Commune de VIENNE EN VAL

Plan Local d'Urbanisme

1. Note de présentation

**Avis délibéré de la mission régionale d'autorité
environnementale Centre-Val de Loire
sur la modification du
plan local d'urbanisme (PLU) de la commune de
Vienne-en-Val (45)**

Zonage avant et après la principale modification concernant le secteur du « Chapeau à Trois Cornes »
(Source : dossier)

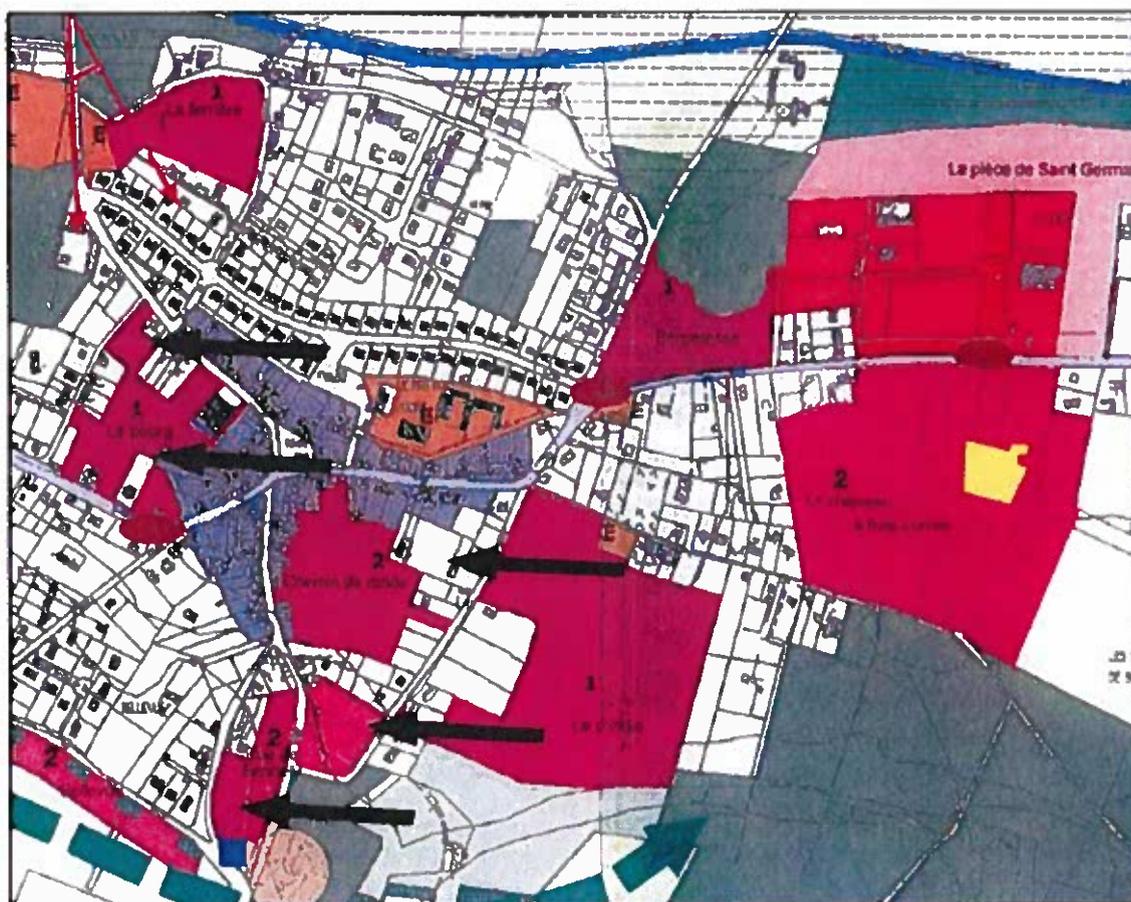
Concernant la modification du règlement graphique, il est prévu le classement en zone Neco¹ de l'ensemble des parcelles concernées par la présence de l'Orchis à fleurs lâches (espèce végétale protégée) situées dans le périmètre du projet du « Chapeau à Trois Cornes » (en vert ci-après) et en AU du reste du secteur. Des dispositions réglementaires spécifiques à la zone AU sont définies pour permettre son ouverture immédiate à l'urbanisation (note de présentation, page 19).

Le périmètre du projet retenu est conçu pour offrir une surface totale d'aménagement de 4,8 ha (déduction faite de l'emplacement dédié au futur cimetière).

Délimitation du secteur

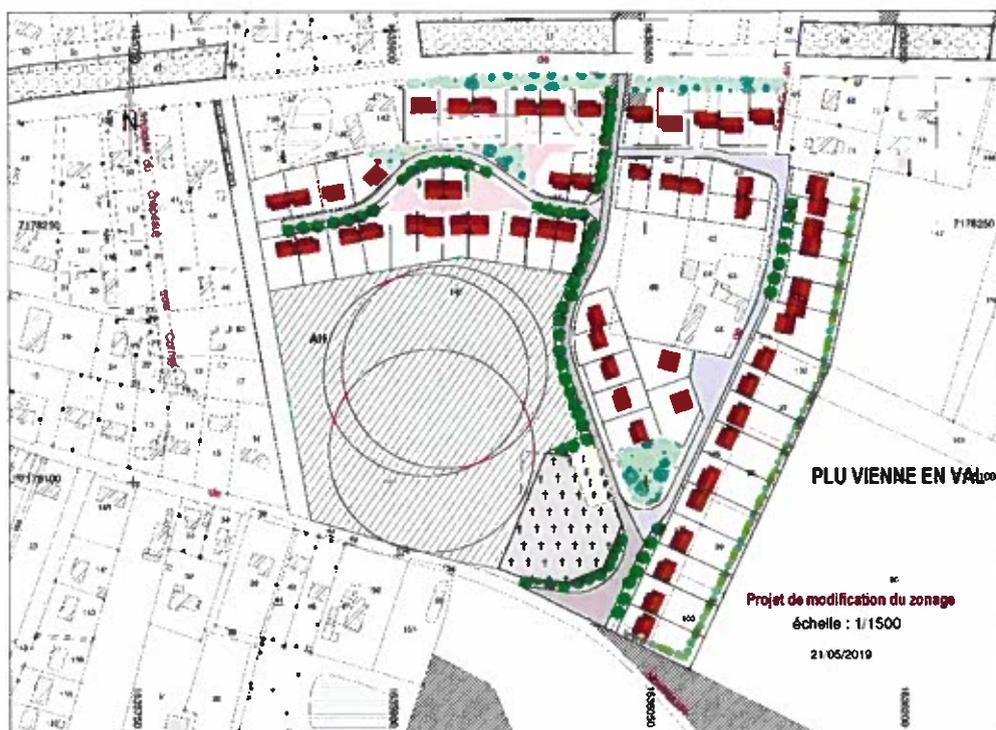
La délimitation de la zone constructible, en urbanisation immédiate et différée, est liée au périmètre de protection préconisé par le bureau d'étude environnement IEA45.

Initialement, IEA45 recommandait de limiter la zone constructible à la zone AU existante. Il a finalement été retenu de ne pas aménager à moins de 60 m de chaque pied d'orchis repéré par IEA45.

Sur le plan, on a représenté les cercles de 60 m de rayon autour des pieds d'orchis. On délimite ainsi la zone à protéger, soit environ 24000 m². Ce plan a été validé, en son temps, par IEA45.

Le projet a été modifié, la voie interne supprimée.
